ZMĚNOVÝ LIST		číslo ZL: 2
Zhotovitel:	BREX, spol. s r. o.	
Investor stavby	Železniční společnost Tanvald, o.p.s.	
Změnový list vystavil:	Ing. Kateřina Preusslerová	
Datum:	7. 12. 2015	
Podepsaní zmocněnci potvrzují v souladu se Smlouvou o dílo tuto změnu rozsahu díla:		
Předmět změny: VÝMĚNA PRAŽČŮ (dodatek PD č.2)		
Popis a zdůvodnění změny:		
<p>Předpoklad zpracovatelů projektové dokumentace, že původní kolejiště v budově bývalé výtopy bude provozuschopné, se ukázal nereálný. Při započítání souvisejících stavebních prací na podlaže topimny se ukázalo, že část pražců je shnilá a je potřeba je vyměnit. Je potřeba vyměnit podélné pražce u kolejí č. 1,2 a 3. U koleje č. 4 je nutno vyměnit všechny pražce. Je rovněž potřeba vyměnit příčné pražce uvnitř topimny mezi vraty a příčným odvodňovacím kanálem a vně topimny v krátkém úseku těsně před vraty pod všemi kolejiemi. Pražce budou nejprve demontovány a následně namontovány kolejnice včetně jejich uchycení.</p> <p>Postup zhotovení viz příložený Dodatek č.2 VÝMĚNA PRAŽČŮ K PD ZUBAČKA – UNIKÁTNÍ ŽIVÉ KULTURNÍ DĚDICTVÍ JIZ.HOR A KRKONOŠ – REKONSTRUKCE TOPIRNY KOŘENOV včetně výkresu.</p>

REKONSTRUKCE TOPÍRNY KOŘENOV

DODATEK Č. 2

VÝMĚNA P

DODATEK č. 2			
datum	název	vypracoval	kontroloval
11.11.2015	VÝMĚNA PRAŽCŮ	Lejčar	
PŮDORYS 1. NP - výřez			č. přílohy dodatku 2

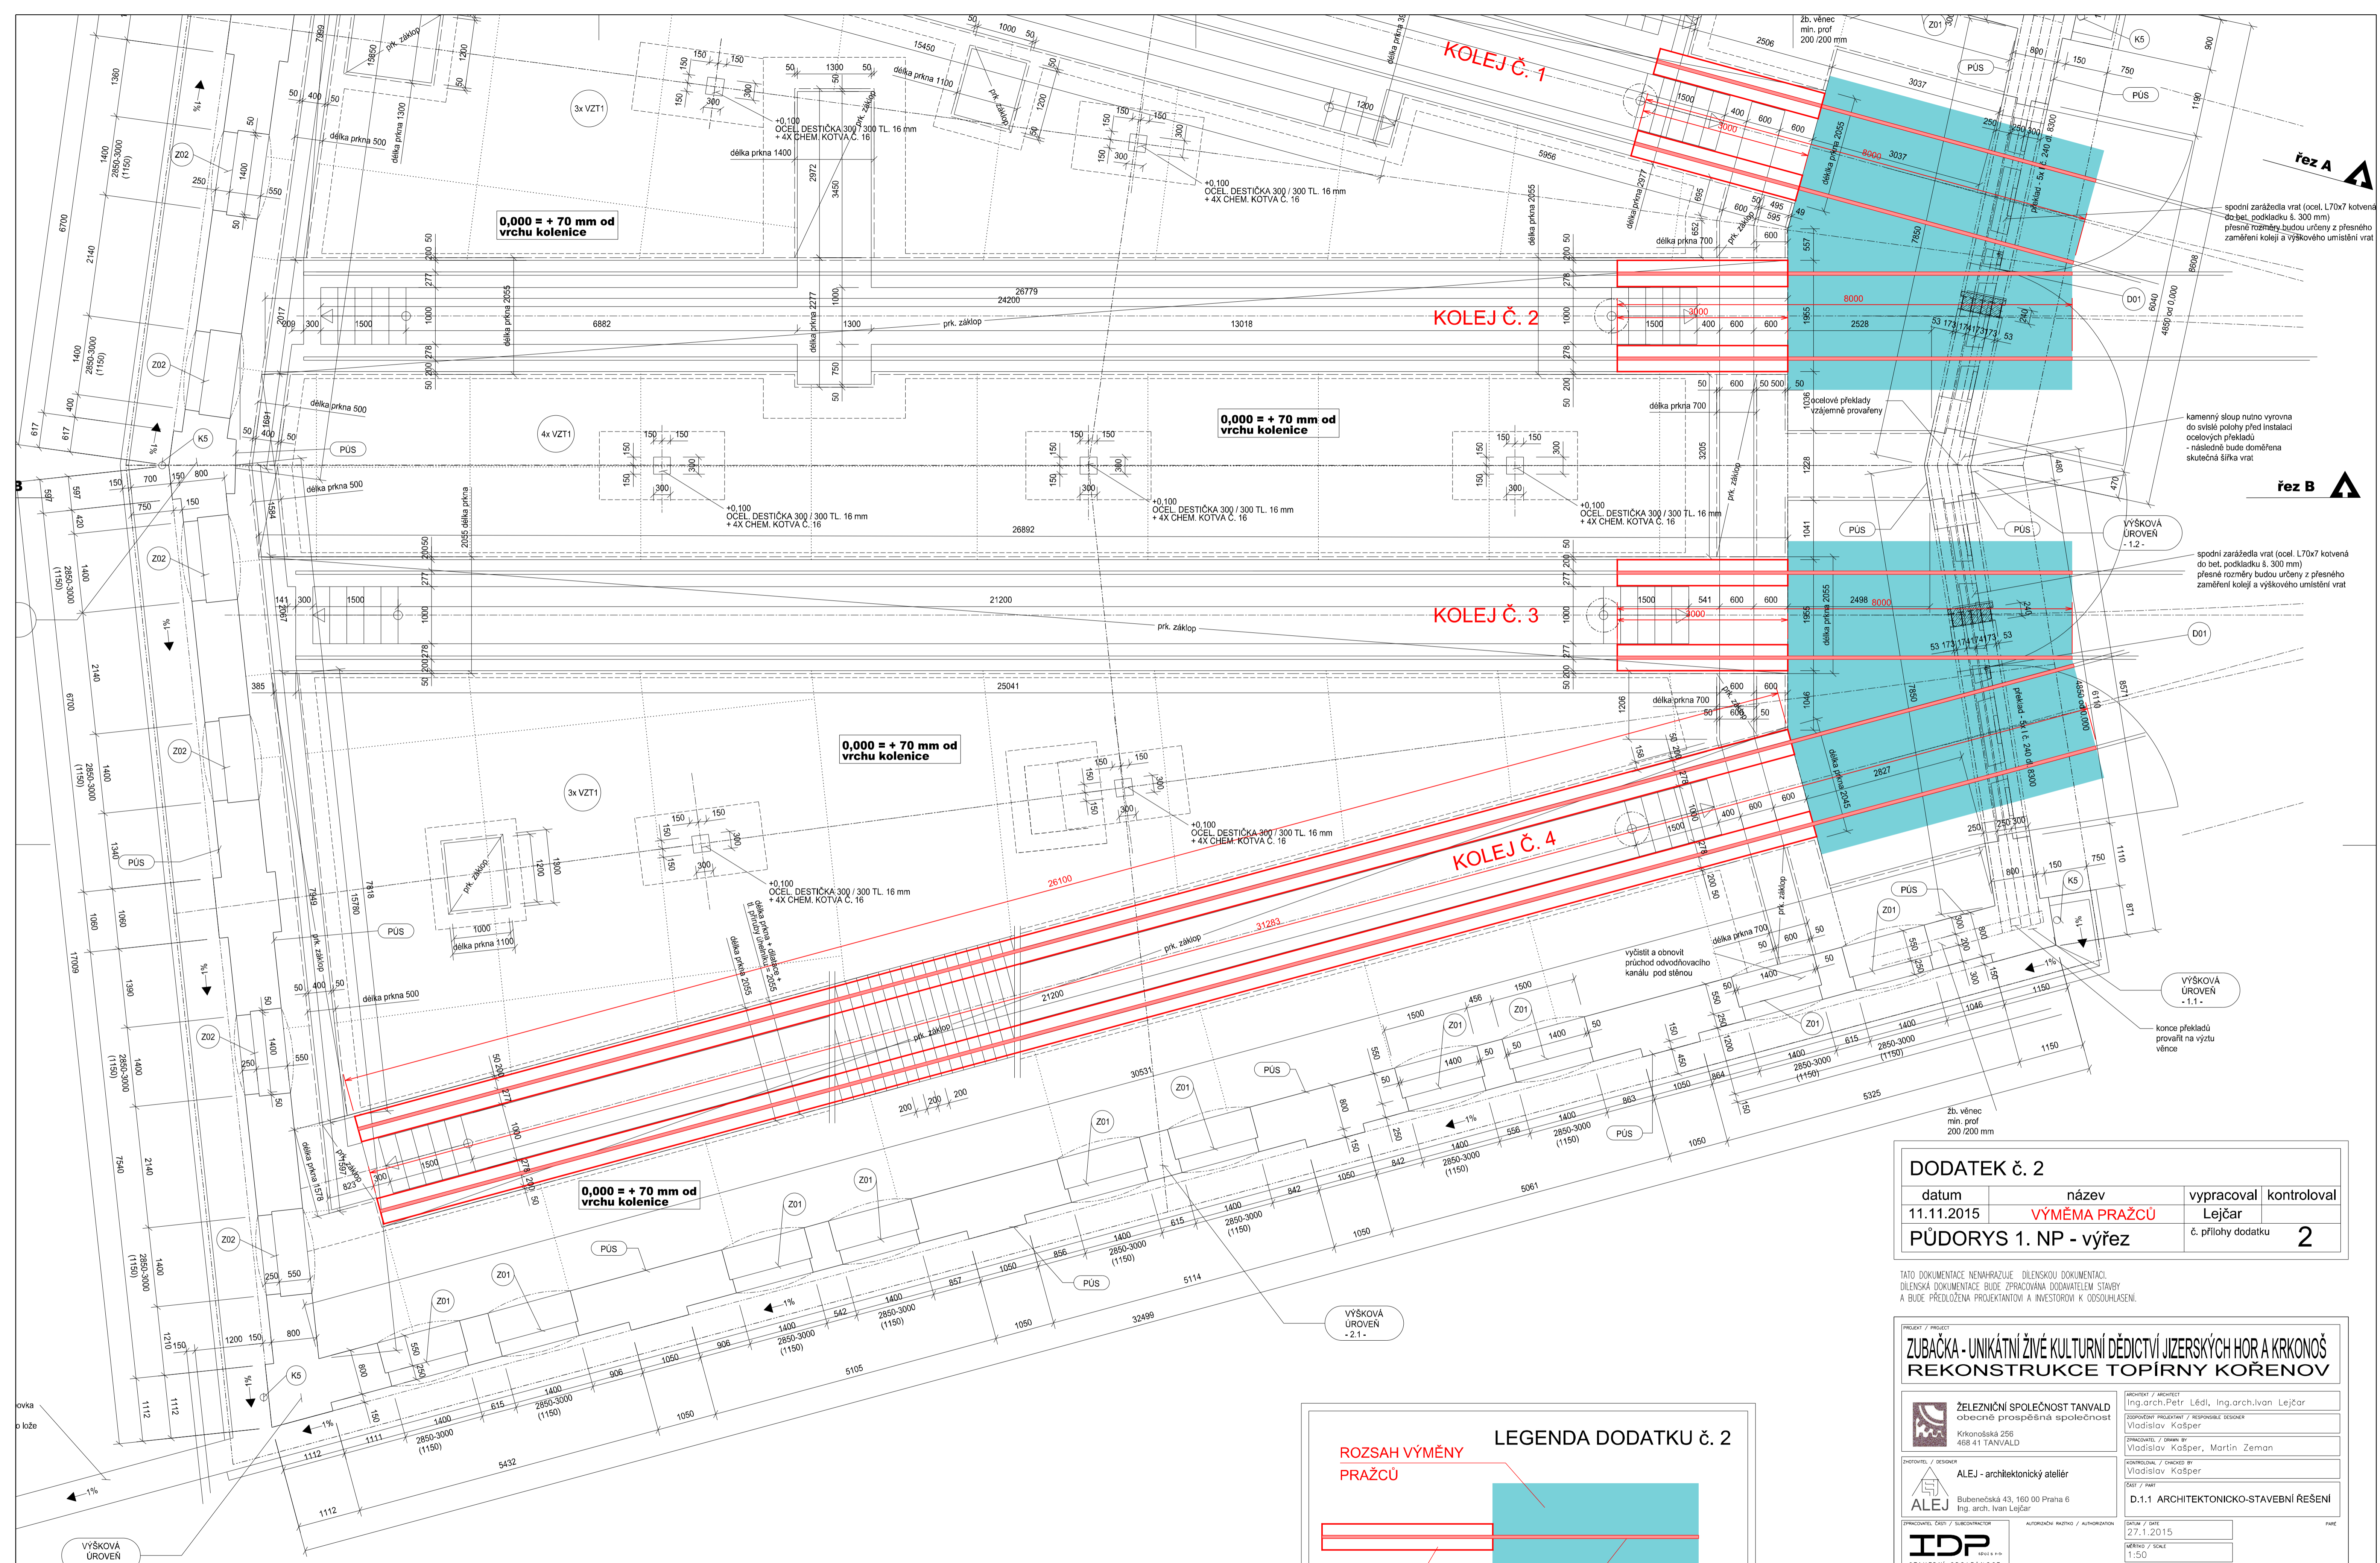
- Uchování kolejiště v provozuschopném stavu.
Předpoklad, že původní kolejiště bude provozuschopné se ukázal nereálný. Při započetí souvisejících stavebních prací na podlaze topírny se ukázalo, že část pražců je shnilá a je potřeba je vyměnit.

- Výměna podélných pražců u montážních kanálů.
Je třeba vyměnit podélné pražce na začátku kanálů vždy v délce cca 3 m u kolejí č. 1, 2 a 3. U koleje č. 4 je nutno vyměnit všechny pražce.
- Výměna pražců uvnitř a vně objektu topírny.
Je třeba rovněž vyměnit (příčné) pražce uvnitř topírny mezi vraty a příčným odvodňovacím kanálem a vně topírny v krátkém úseku těsně před vraty a to pod všemi kolejemi.
- Demontáž a zpětná montáž kolejnic.
V rozsahu výměny pražců je třeba nejprve demontovat a následně zpětně namontovat kolejnice vč. jejich uchycení.

spodní zarážedla vrat (ocel. L70x7 kolenná žebra, podkladka š. 300 mm) přesné rozměry budou určeny z přesného zaměření kolejí a výškového umístění vrat

kamenný sloup nutno vyrovnat do svislé polohy před instalací ocelových překladů - následně bude doměřena skutečná šířka vrat

spodní zarážedla vrat (ocel. L70x7 kolenná do bet. podkladku š. 300 mm) přesné rozměry budou určeny z přesného zaměření kolejí a výškového umístění vrat

konce překladů provazít na výztuž věnce

- demontáž jednotlivých kolejnic vč. uchycení v délce 120 bm;
- zpětná montáž jednotlivých kolejnic vč. uchycení v délce 120 bm;
- výměna podélných pražců vč. jejich fixace do stavební konstrukce montážních kanálů v dl. 75 bm;
- výměna pražců kolejiště v délce 25 bm (jednokolejně);
- výměna šterkového lože pod kolejemi v rozsahu 60 m².
